COMMISSION ROYALE DES MONUMENTS ET DES SITES
KONINKLIJKE COMMISSIE VOOR MONUMENTEN EN LANDSCHAPPEN

Objet : BRUXELLES. Rue des Chapeliers, 34 -36.

Demande de permis d'urbanisme portant sur la réhabilitation de 2 maisons mitoyennes avec modification du nombre de logements, réunion des deux surfaces commerciales, création de nouvelles lucarnes dans le versant à rue et avec une terrasse, création d'un accès distinct pour les logements, modification de la devanture commerciale et remplacement des châssis, modification de la façade arrière et ses annexes.

Avis de la CRMS

FAÇADES AVANT, EXISTANTES ET PROJETÉES

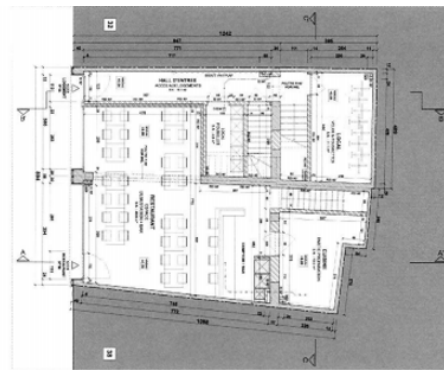
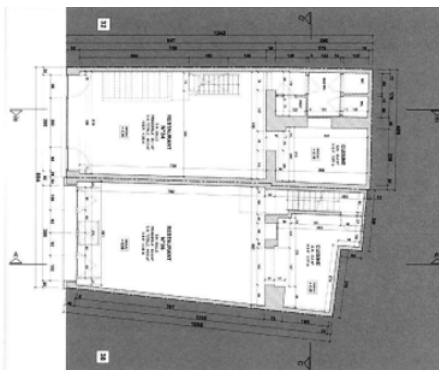
Enfin, en ce qui concerne la rénovation des façades avant, le projet maintient l'expression architecturale d'origine propre à chacun des deux biens (avec maintien de la pente de toiture côté rue, maintien des corniches existantes, remplacement des châssis existants par de nouveaux châssis en bois peints en gris moyen, réenduisage complet dans les tons clairs, etc.). Les nouvelles devantures font preuve de sobriété et seraient conformes aux prescriptions du Règlement communal d'Urbanisme Zoné de la Grand-Place.

La Commission demande toutefois de revoir les lucarnes projetées en toiture avant car elles sont trop massives pour ce type de toiture. Elle demande de diminuer légèrement la taille de celles du n° 34 en s'inspirant de celle du n° 32 (à gauche), et de diminuer l'importance de la lucarne du n° 36, en y supprimant également la terrasse (voir plan +4) prévue en réponse à l'imposante rehausse du n°38, à l'angle de la rue de la Violette.

PLAN REZ-DE-CHAUSSEE, EXISTANT ET PROJET

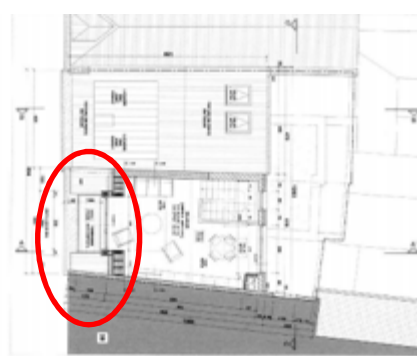
Bien que la réunion de deux immeubles ne soit généralement pas souhaitable d'un point de vue patrimonial, la CRMS comprend, dans ce cas-ci, la difficulté d'occuper les étages séparément du rez-de-chaussée en raison de l'étroitesse de la parcelle et de l'absence d'entrée distincte pour les logements. Dans ce cas-ci, la réunion des deux biens permet aussi l'aménagement de surfaces communes, au rez-de-chaussée, souhaitées pour rendre les logements habitables (accès, local poubelle, local vélo).
